Mission régionale d'autorité environnementale

**AVIS DÉLIBÉRÉ SUR LE
PROJET DE PARC ÉOLIEN
PORTÉ PAR LA SOCIÉTÉ FERME ÉOLIENNE DE CHENU
SUR LA COMMUNE DE CHENU (72)**

n° PDL-2022-6015

Bâtiments situés à proximité des éoliennes (source ATER environnement, 2021)

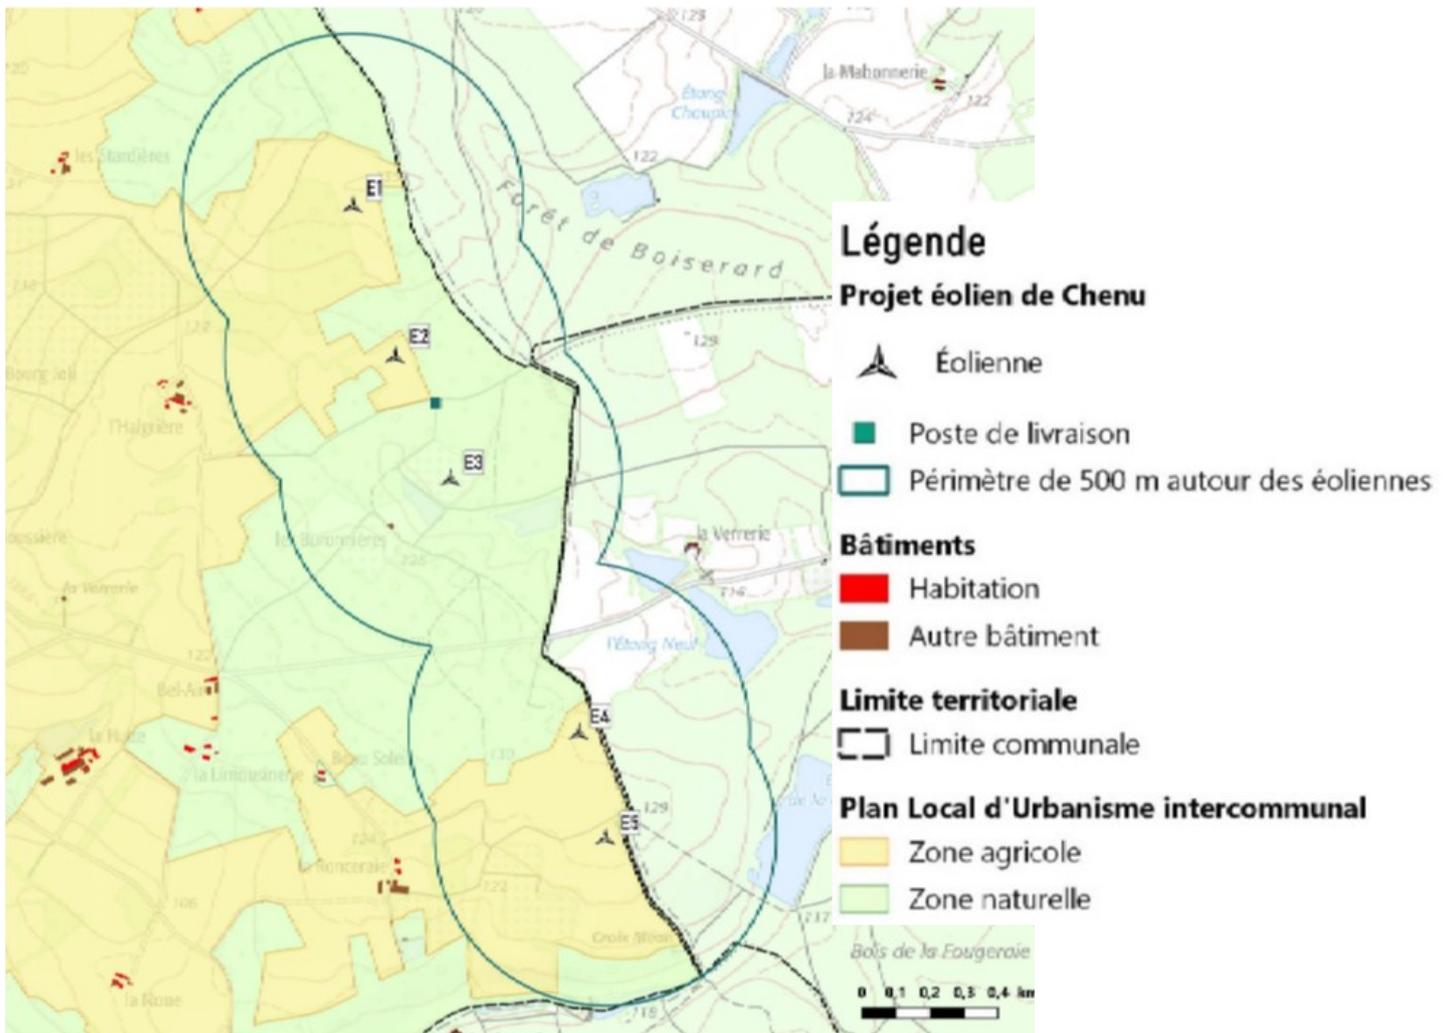
La zone d'implantation potentielle a été déterminée en fonction d'un recul minimum de 500m des habitations les plus proches. Ce constat fait en 2013 n'a pas évolué depuis lors.

Compte tenu de la réalisation des fondations, il peut être précisé, dès ce stade, que E1 se situe à 867 m de la Garenne, à 710 m du Boulay et 841 m des Stardières ; E2 se situe à 611 m de l'Halgrière, E3 se situe à 716 m de la Verrerie, à 914 m de Bel-Air ; E4 est quant à elle localisée à 618 m de la verrerie et 761 m de Beau-Soleil ; enfin E5 se trouve à 604 m de la Ronceraie et 707 m de la Pinoterie.
